Commission économique pour l'Europe**Comité des transports intérieurs****Forum mondial de l'harmonisation
des Règlements concernant les véhicules****160^e session**

**Accord de 1958 – Examen de projets d'amendements
à des Règlements existants, proposés par le GRSP****Proposition de complément 7 à la série 04 d'amendements
au Règlement n° 44 (Dispositifs de retenue pour enfants)****Communication du Groupe de travail de la sécurité passive***

Dispositif d'application de la force I (à utiliser pour les produits du Groupe 0/0+)

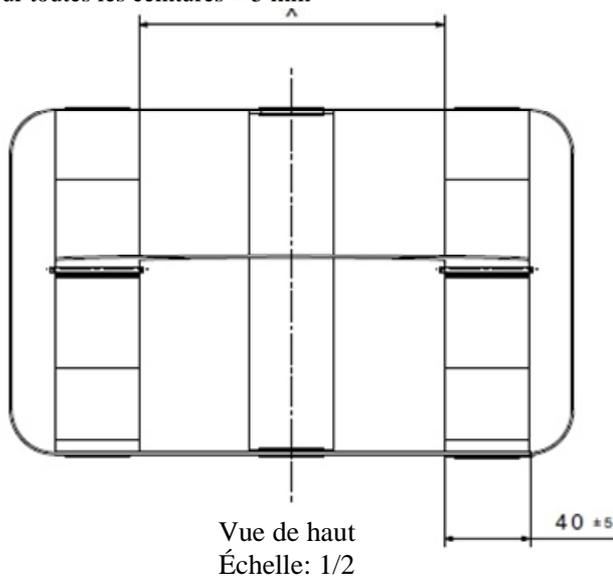
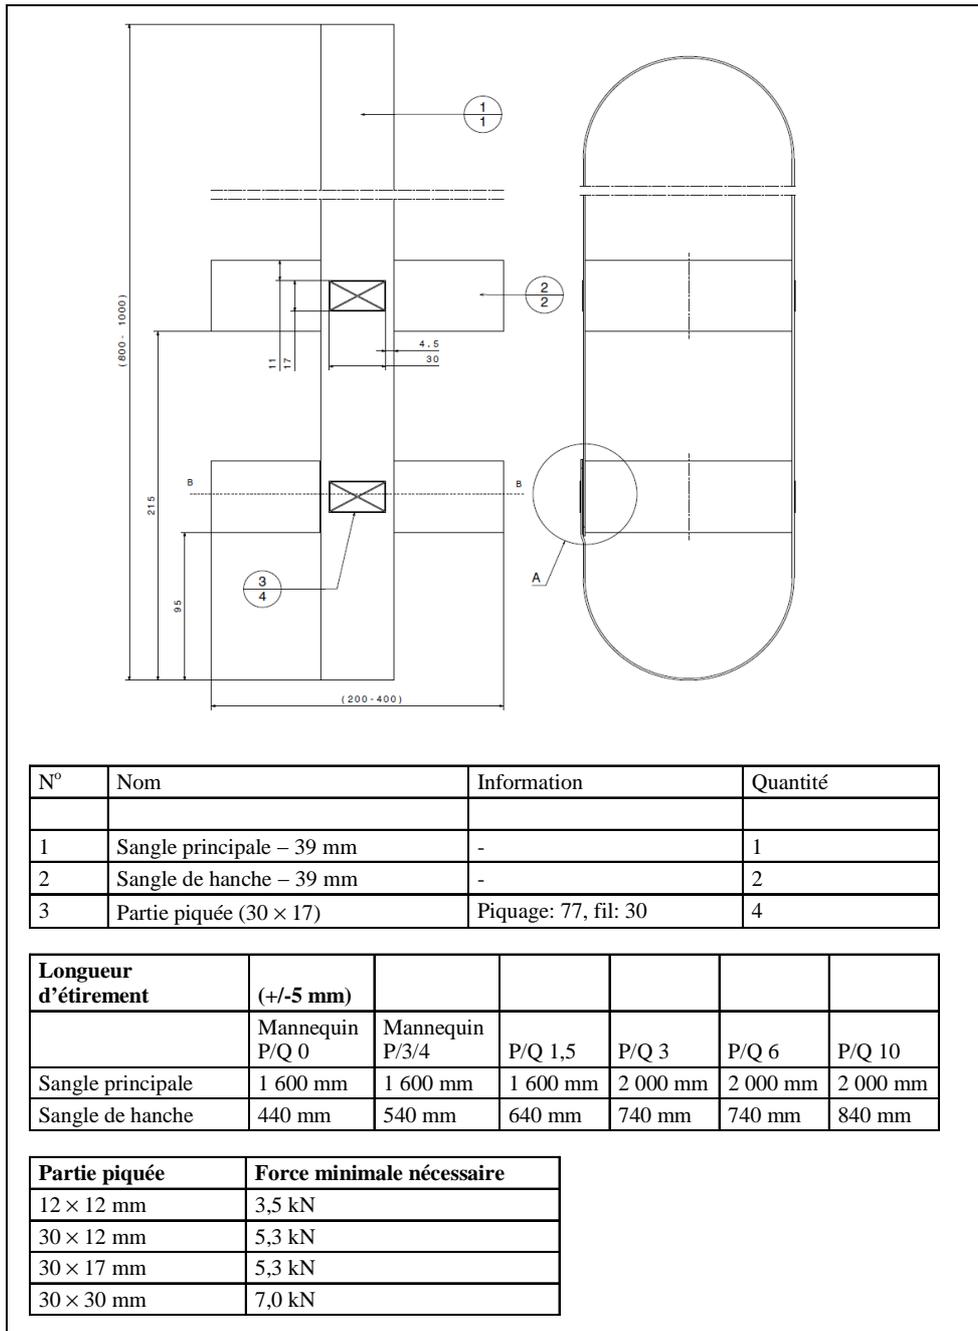
Ajouter une nouvelle annexe, comme suit:

«Annexe 23

Dispositifs d'application de la force

N°	Nom	Information	Quantité
1	Sangle de tête – 39 mm	-	1
2	Sangle d'épaule gauche/droite – 39 mm	-	2
3	Sangle d'entrejambe – 39 mm	-	1
4	Sangle de hanche – 39 mm	-	1
5	Partie piquée (30 x 17)	Piquage: 77, fil: 30	8
6	Boucle en matériau plastique	-	2
7	Partie piquée (2 x 37)	Piquage: 77, fil: 30	2

Longueur d'étirement (±5 mm)						
	Mannequin P/Q 0	Mannequin P/3/4	Mannequin P/Q 1,5	Mannequin P/Q 3	Mannequin P/Q 6	Mannequin P/Q 10
Sangle de tête	1 000 mm	1 000 mm	1 000 mm	1 200 mm	1 200 mm	1 200 mm
Sangle d'épaule	750 mm	850 mm	950 mm	1 000 mm	1 100 mm	1 300 mm
Sangle d'entrejambe	300 mm	350 mm	400 mm	400 mm	450 mm	570 mm
Sangle de hanche	400 mm	500 mm	550 mm	600 mm	700 mm	800 mm
Dimension X	120 mm	130 mm	140 mm	140 mm	150 mm	160 mm

Partie piquée	Force minimale nécessaire
12 x 12 mm	3,5 kN
30 x 12 mm	5,3 kN
30 x 17 mm	5,3 kN
30 x 30 mm	7,0 kN

Rayon pour toutes les ceintures = 5 mm

Dispositif d'application de la force II (à utiliser pour les produits du Groupe 1)

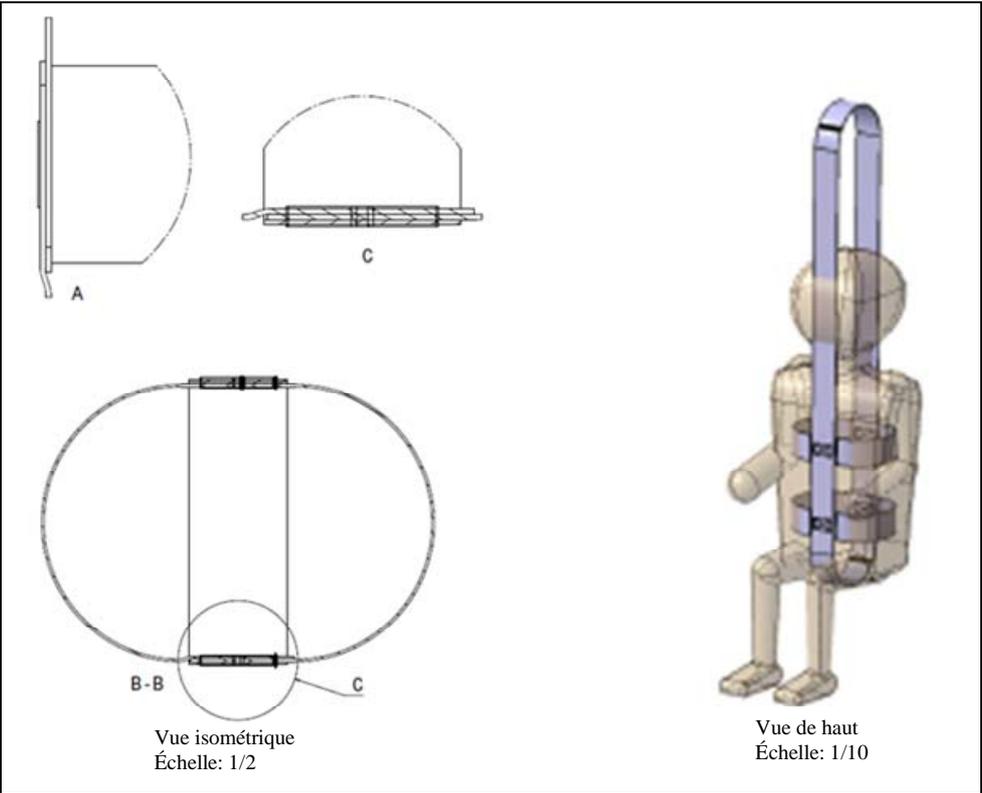
Rayon pour toutes les ceintures = 5 mm
